INFORME TÉCNICO DE AUDITORÍA DE OBRA

**Fachada del Local Institucional del Ilustre Colegio de Abogados de Cajamarca,
que es parte de la obra "Remodelación Casa del Abogado"**

SERVICIO : AUDITORÍA DE OBRA "Remodelación Casa del Abogado"

SOLICITANTE : ILUSTRE COLEGIO DE ABOGADOS DE CAJAMARCA

Fachada – Situación Actual (antes de la remodelación)

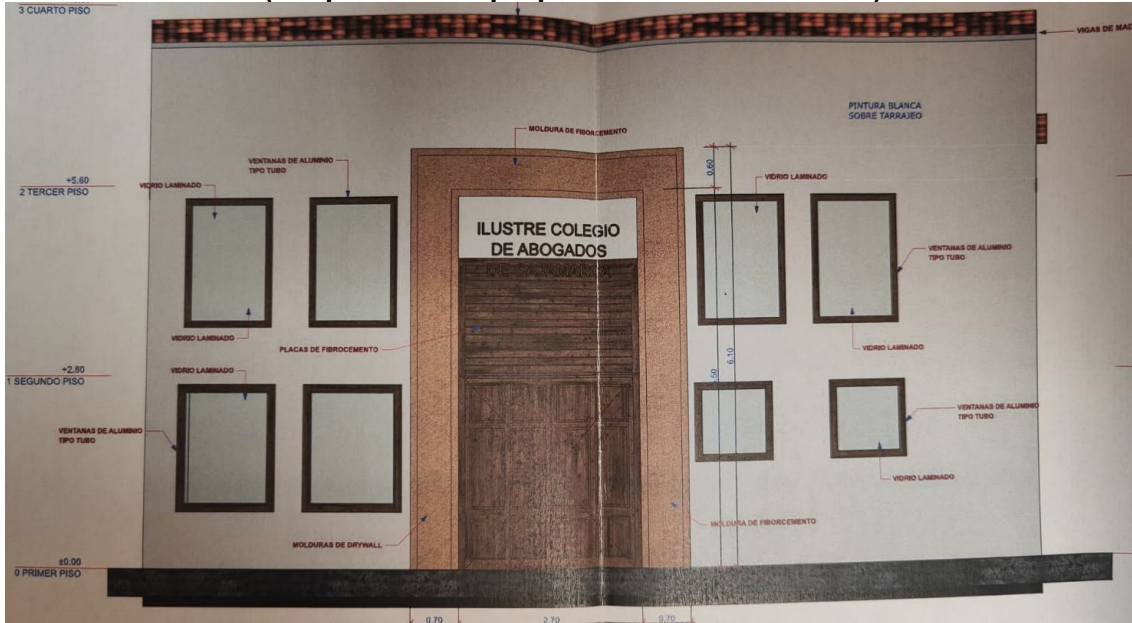
La fachada de la situación actual (antes de la remodelación) está compuesta por un bloque de dos pisos, en el centro el portón de ingreso y una ventana superior a nivel de segundo piso. A la mano izquierda dos ventanas en primer piso y dos ventanas en segundo piso. A la mano derecha dos ventanas en primer piso, una puerta de ingreso independiente y dos ventanas en segundo piso.

Fachada – Situación Actual (después de la remodelación)

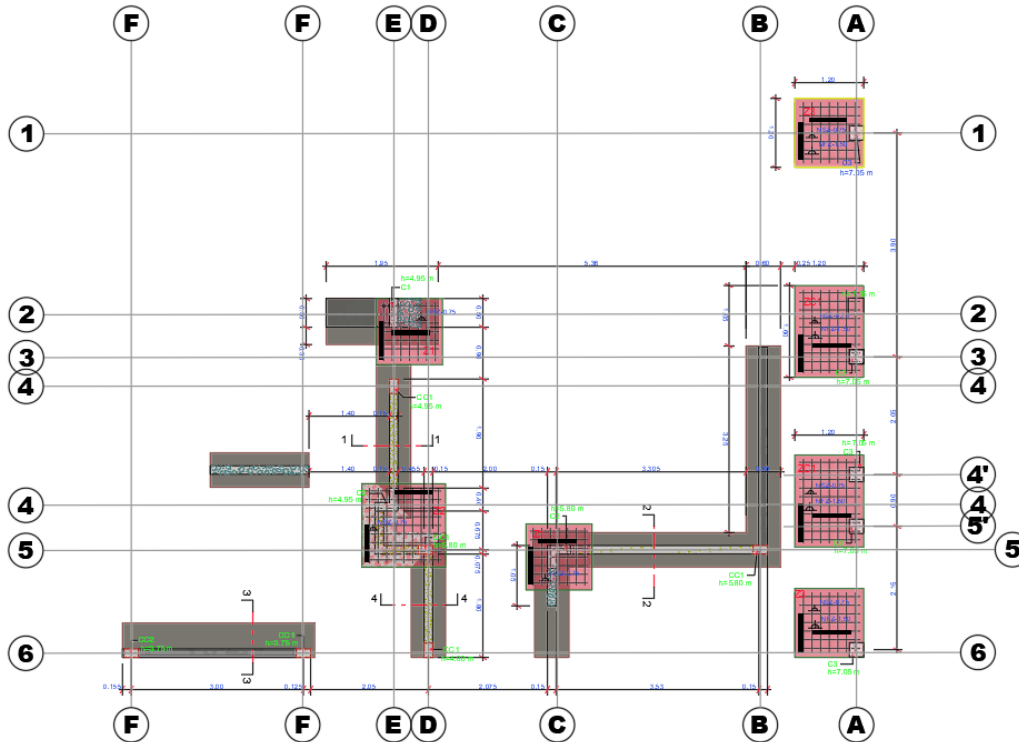
La fachada actual que presenta “La Casa del Abogado”, tiene un portón de ingreso central, rodeado por una cinta que simula un pórtico. A ambos lados de la entrada, se presentan ventanas rectangulares son de un solo tipo y dimensión. En el segundo piso a modo de detalle, las ventanas laterales tienen un diseño de volumen que sobresale, lo que añade profundidad a la fachada. Se eliminó el ingreso independiente.

Lámina IE.1 elaborada por el contratista: Instalaciones Eléctricas del Primer Piso, Segundo Piso y Detalles

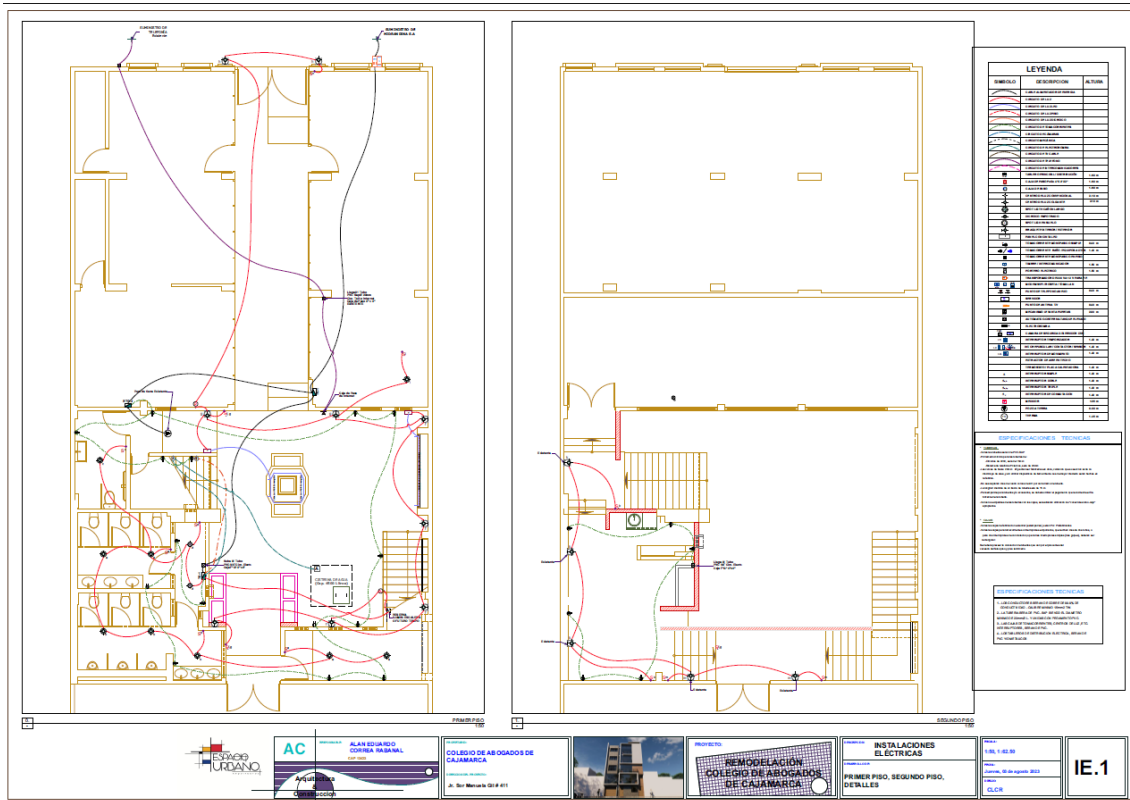
La lámina no cuenta con la información necesaria para la correcta instalación eléctrica de una edificación: Falta el diagrama unifilar y los cuadros de cargas: sin esta información no es posible definir la intensidad de los diferentes interruptores termomagnéticos y del interruptor diferencial instalados por el contratista.

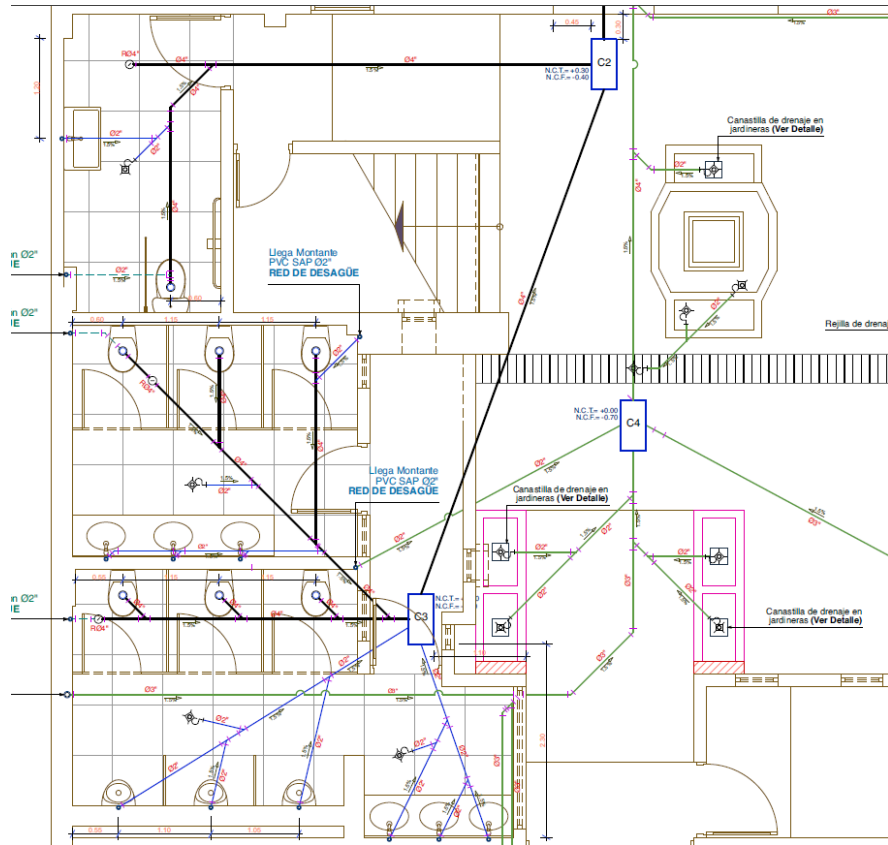
En cuanto a la representación geométrica de los circuitos, no se indica la cantidad de cables que deben pasar por cada ducto (tubería), y tampoco se indica los calibres de cables usados tanto para acometida, como para circuito de iluminación ni el circuito de tomacorrientes; por lo que, se presume la inexistencia de los cálculos para el diseño eléctrico.

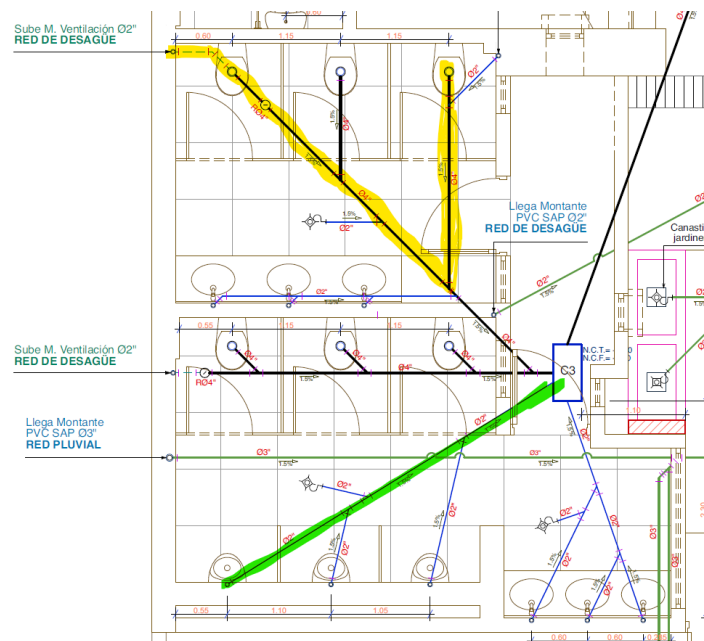
En esta tabla se indica una distancia máxima entre el sello y el tubo de ventilación de 1.50 m contra los 6.30 m aproximadamente que tiene el recorrido resaltado en color amarillo; por otro lado, ramales como el resaltado en color verde, no cuentan con ventilación. Estas deficiencias podrían generar problemas de evacuación en los aparatos sanitarios.

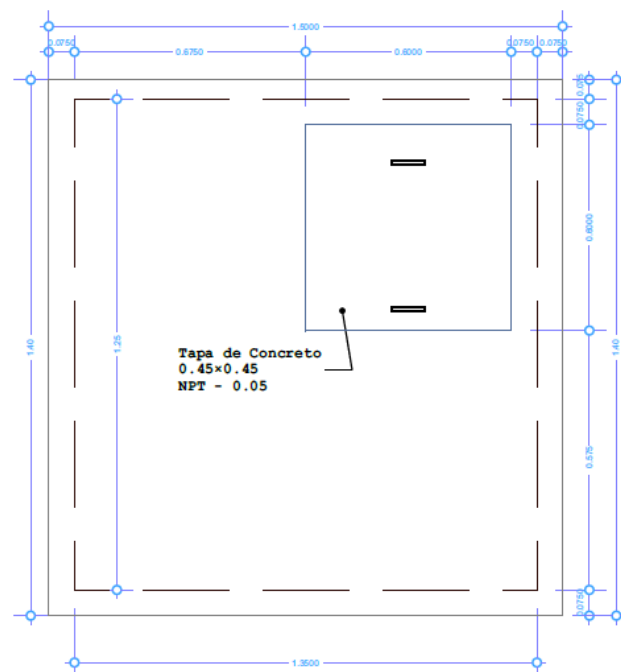
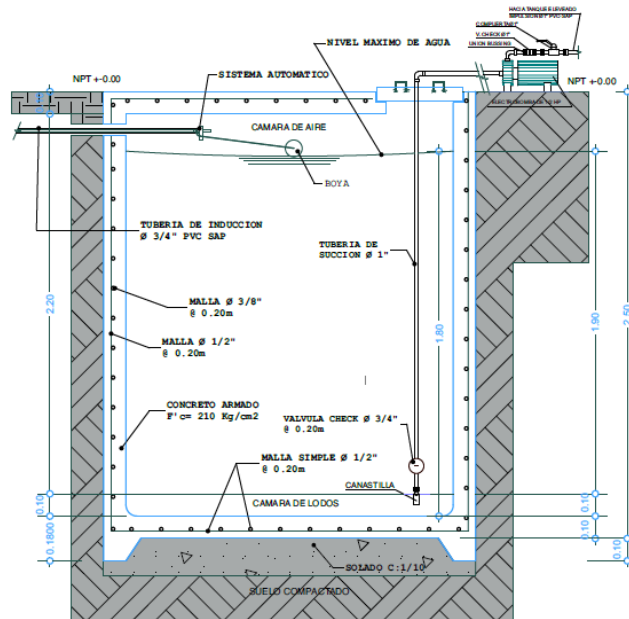
En lo que respecta a la lámina IS.2.1, se presenta una incompatibilidad con el emplazamiento en planta y las dimensiones de los detalles adjuntos de la cisterna, un aspecto resaltante es que indica una capacidad de 4500 litros, cuando, con las dimensiones indicadas en detalles, su capacidad sería de 3120 litros. De igual forma, la normativa indica que el diámetro de la tubería de succión debe ser el inmediato superior al diámetro de la tubería de impulsión, en detalle se indica $\varnothing 1''$ para la succión y $\varnothing 1''$ para la impulsión, encontrándose indicada la presencia de una válvula check de $\varnothing \frac{3}{4}''$ en la succión de $\varnothing 1''$, siendo esto incongruente, al igual que en planta denomina: tubería de inducción $\varnothing \frac{1}{2}''$ y en detalle indica tubería de inducción $\varnothing \frac{3}{4}''$; se aclara que el término correcto es tubería de aducción.

Vistas de detalles de la cisterna en plano

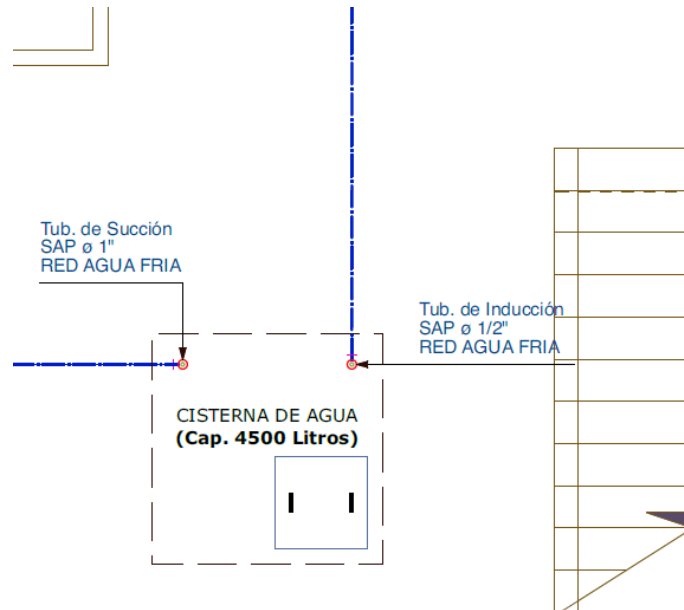
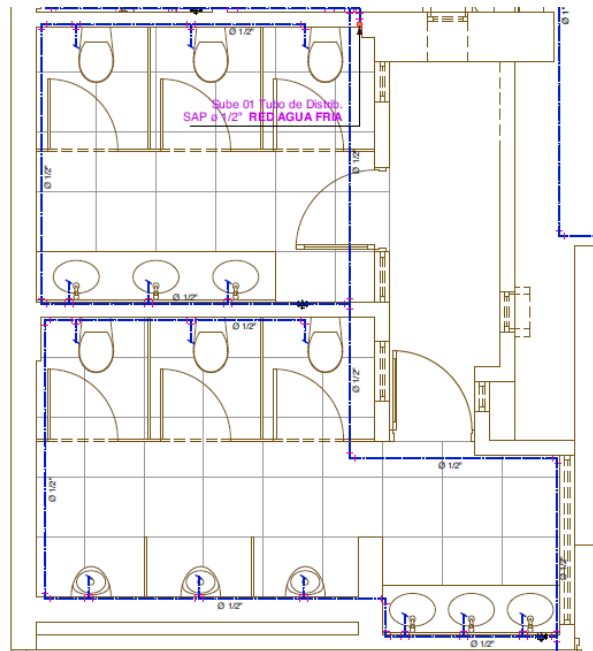
Otra observación que se hace al plano es que los recorridos de las tuberías de abastecimiento de agua son innecesariamente extensas, provocando esto la existencia de una mayor presencia de pérdidas de carga por la cantidad de accesorios y por la longitud de la tubería. Adicionalmente, en el literal l) del numeral 2.1 Instalaciones de Agua Fría, la norma textualmente indica: "El sistema de alimentación y distribución de agua de una edificación estará dotado de válvulas de interrupción, como mínimo en los siguientes puntos: - En edificaciones de uso público masivo, se colocará una válvula de interrupción en la tubería de abasto de cada inodoro o lavatorio", aspecto que no se ha contemplado en el diseño ni en la instalación en obra.

Recorridos bastante extensos de la tubería de agua y no se indica válvulas de interrupción en inodoros y lavatorios. Esta deficiencia va a generar problemas de mantenimiento; puesto para realizar alguna reparación se tendrá que cortar el servicio de todos los aparatos sanitarios en cada baño.
